改良により現在の仕様は以下の点で変更になっております。

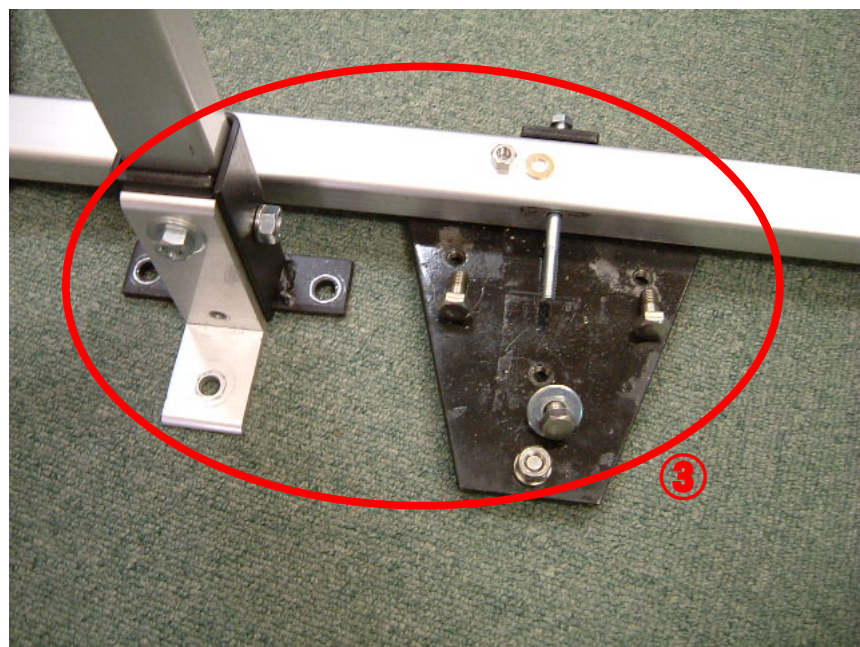
変更点① 支柱の変更

原料として入手しにくい(原価の変動が大きい)ものから土台と同じアルミ角パイプに変更。
これに伴いハンドルノブ基部の形状が変わり、ノブの位置も変更になりました。
若干細くなりましたが強度に支障はありません。

変更点② センターゲージの変更

アクリルを使用していたものをアルミ板と鉄に変更し、耐久度を向上しました。

変更点③ 支柱基部の変更

支柱の変更に伴い支柱と土台を組み立てる方法を変更しています。
